工程指示編號：EI / 1555 / 20

工程編號：J851

工程名稱：青衣 明翹匯

工程項目：鋁料加工圖 (預制窗)

Assembly No.: T2-124

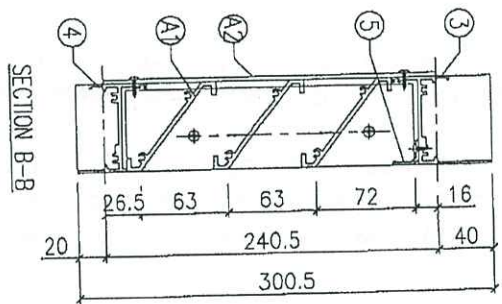
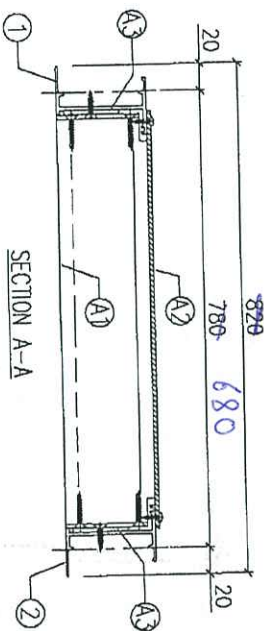
- 所有窗框上扇撐螺絲(包括定位螺絲)都要修齊。
  - 夾叭如果是在邊企、中間定位孔需要修(例窗號T2-W22)。
  - 夾叭如果是在夾企、中間定位孔不需要修、由地盤配鑽。(例窗號T1-W2)。
- \*出貨前請廠自行測試以確保生窗開關和閉合運作沒有問題。
- 4.增加T2-L24百業
